Radicado: RE-04233-2023

RESOLUCIÓN No.

POR MEDIO DE LA CUAL SE ADOPTAN UNAS DETERMINACIONES

Asunto: Concesión de aguas superficiales

Imagen 6

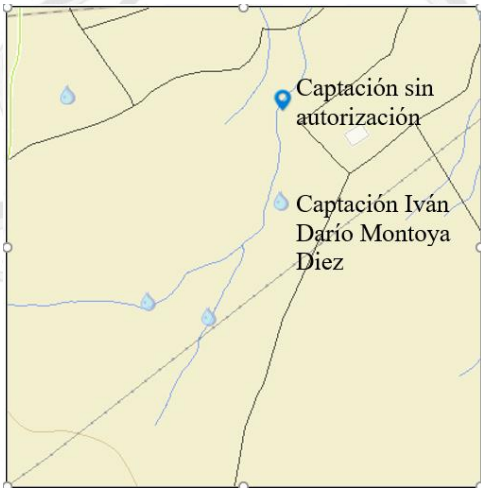
Registro fotográfico, del estado de la derivación:

Los señores Iván Darío Montoya Díez y Angela Del Socorro Díez De Montoya, identificados con cédula de ciudadanía número 70.103.237 y 21.275.018, no han dado cumplimiento a lo requerido mediante el artículo segundo de la Resolución 131-0663 del 16 de junio del 2020 y requeridas nuevamente mediante el artículo Segundo de la Resolución RE-01857-2023 del 8 de mayo de 2023. debido a que se cuenta con diferentes procesos conflictivos con vecinos o personas que hacen uso del recurso de la fuente identificada como el borbollón parte baja – La María o La acequia, informando que esta se implementará una vez se tengan los demás usuarios legalizados o en su defecto la mayoría , con el fin de realizar una obra conjunta en beneficio de todos.

La obra artesanal de derivación de caudal implementada por la parte interesada en el punto con coordenadas Longitud -75° 22’ 6.20” Latitud 6°2’ 49.20” y altura 2293.5 m.s.n.m, en beneficio del predio identificado con FMI 020-179837, no corresponde a una obra de captación y control.

Para caudales a otorgar menores de 1.0 L/s. implementen el diseño de la obra de captación y control de pequeños caudales en la fuente denominada “*El Borbollón Parte Alta*”, entregado por Cornare, e informar por escrito o correo electrónico para la respectiva verificación y aprobación en campo. En su defecto, deberá construir una obra que garantice la derivación del caudal otorgado e informar por escrito o correo electrónico para la respectiva verificación y aprobación en campo anexando los diseños de la misma.
